改善箇所説明図

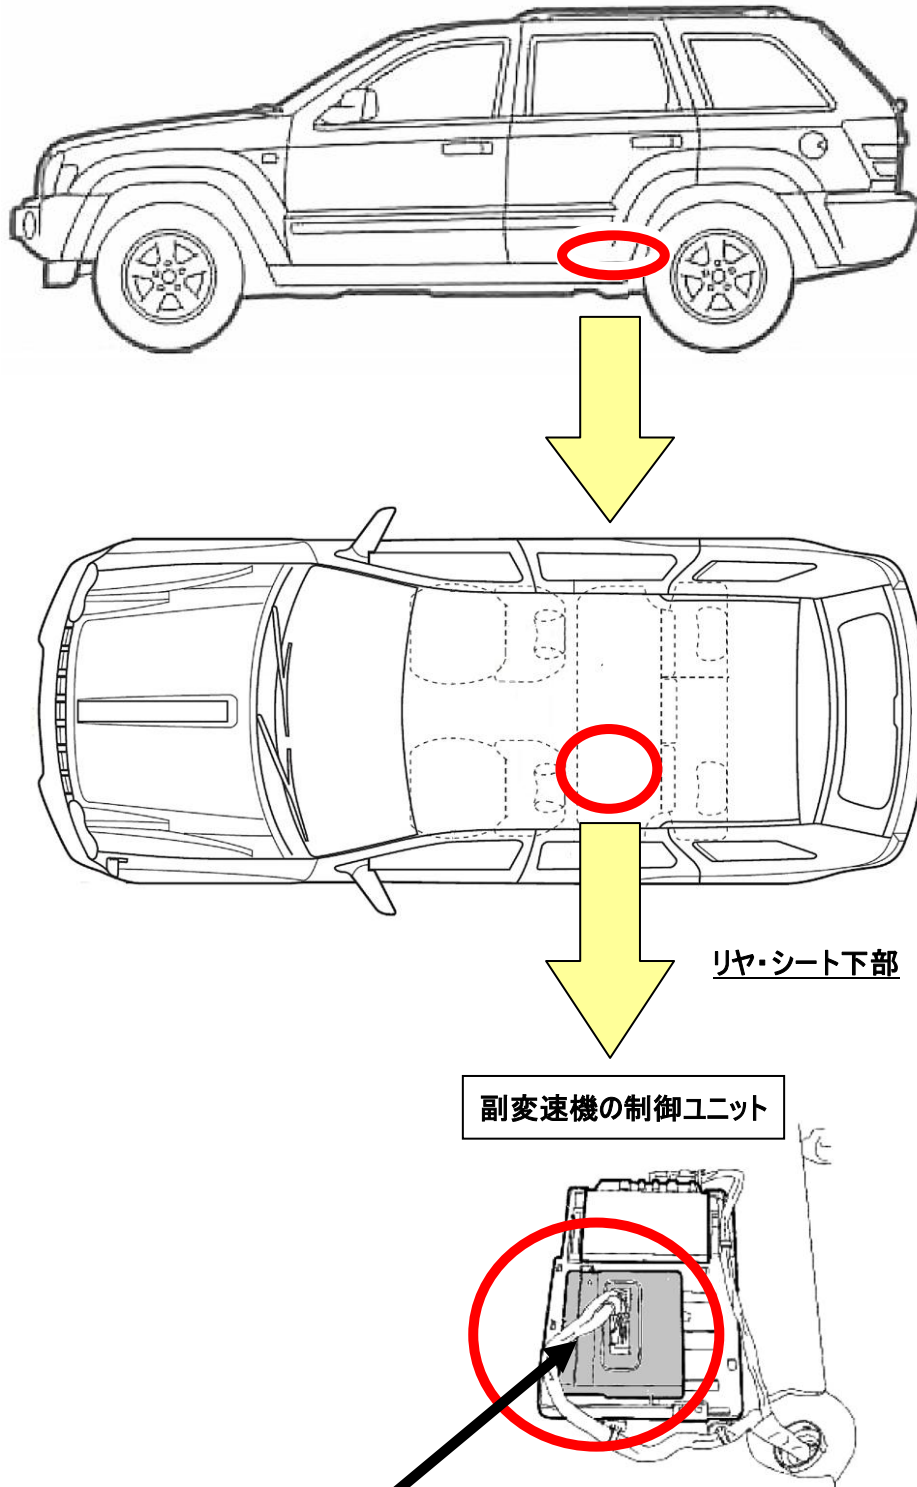
基準不適合発生箇所

副変速機の制御ユニットの制御プログラムが不適切なため、副変速機の内部構成部品が故障した場合に発せられることがある誤信号を駐車中に当該制御ユニットが受けると、意図しないシフトチェンジが行われるおそれがある。最悪の場合、ニュートラル・ポジションへシフトされ、車両が動き衝突に至るおそれがある。

改善の内容

全車両、副変速機の制御ユニットの制御プログラムを書き換える。

識別：運転席シート・レールの後部内側固定ボルト頭部に黄色ペイントを塗布する。
